**INB n°24, dénommée Cabri, et exploitée par le
commissariat à l'énergie atomique et aux énergies
alternatives (CEA) • Cadarache sur la commune de
Saint-Paul-lez-Durance (Bouches-du-Rhône)**

Analyse du rapport de conclusion de réexamen périodique de l'INB n° 24

**Rapport à l'attention de Monsieur le ministre
de l'Économie, des Finances et de la
Souveraineté industrielle et numérique**

CODEP-DRC-2025-017160 • Juin 2025

Figure 5 : Ensemble poutres support du bloc-cœur

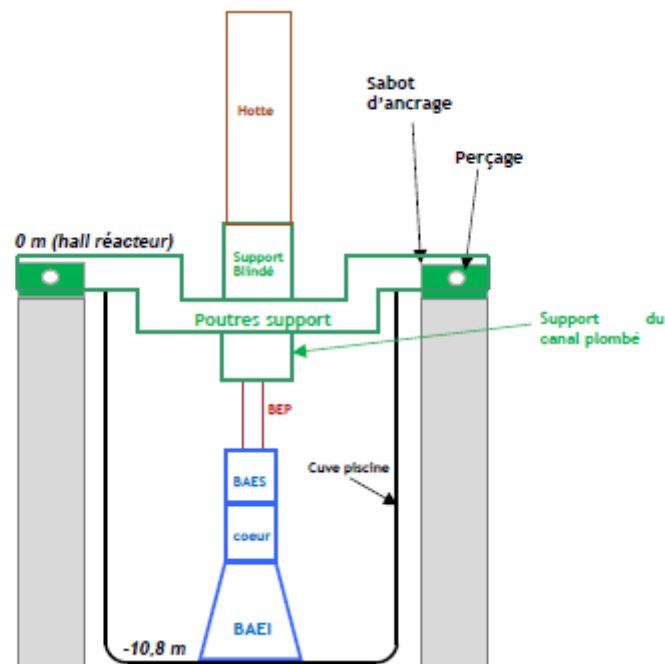
L'exigence de comportement de l'ensemble « poutres support du bloc-cœur » est de ne pas créer de projectiles et d'assurer sa fonction de supportage (exigence de stabilité). Les critères de vérification retenus par le CEA sont les critères de niveau D du code RCC-M de 2012. L'exploitant a identifié les points à risque en cas de SND à partir de marges obtenues dans les études de tenue au séisme de dimensionnement, lorsque les composants

Cependant, le CEA n'a pas retenu la modélisation actualisée et utilisée dans le cadre de la réponse à la demande du courrier du 28 février 2012 [9]. L'ASNR considère que la justification de la robustesse des composants par l'exploitant n'est pas satisfaisante [19]. L'ASNR considère également que la modélisation de l'étude devrait être adaptée aux phénomènes étudiés que le CEA doit vérifier le respect des exigences de comportement assignées au bloc-cœur en cas de séisme noyau dur à partir d'une étude numérique réalisée sur la base de la modélisation du bloc-cœur retenue par le CEA [14] pour l'étude de comportement en cas de SDD.

Figure 6 : Système d'ancrage des réservoirs d'eau du cœur

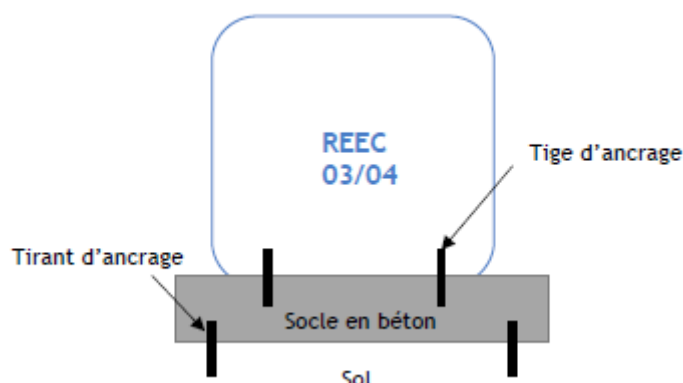
Le comportement des réservoirs REEC03 & REEC04 ainsi que leurs composants ont été étudiés sous séisme SND à la suite des conclusions des ECS. Les exigences en cas de séisme SND sont l'intégrité et l'étanchéité des réservoirs et des tuyauteries, ainsi que l'intégrité des supports. Une exigence de fermeture et de maintien en position fermée est à respecter pour la vanne de sectionnement motorisée VAEC 03. Les critères de vérification retenus sont ceux du code RCC-M de 2012, à savoir les critères de niveau C pour les réservoirs et les brides et les critères de niveau D pour les supports des réservoirs et les tuyauteries.

L'exploitant a également intégré dans son plan d'actions du réexamen la réalisation de renforcement des tuyauteries du circuit de refroidissement de l'eau des réservoirs (support en pied des traits verticaux des tuyauteries) et remplacer les brides du circuit de sortie des réservoirs selon les conclusions de l'étude du comportement au séisme de niveau SND des réservoirs d'eau du cœur. Le CEA s'est engagé en 2020 [10] en ce sens ce qui est satisfaisant pour l'ASNR. Cependant, en ce qui concerne la vanne VAEC 03, le CEA estime que l'étanchéité est assurée par l'exigence d'intégrité des tuyauteries. L'ASNR considère que l'exigence d'intégrité est insuffisante pour justifier l'exigence d'étanchéité des tuyauteries du circuit d'eau du cœur et du circuit de refroidissement de l'eau des réservoirs en cas de SND. L'ASNR considère que le CEA doit justifier l'exigence d'étanchéité de la vanne à partir d'une exigence d'intégrité.
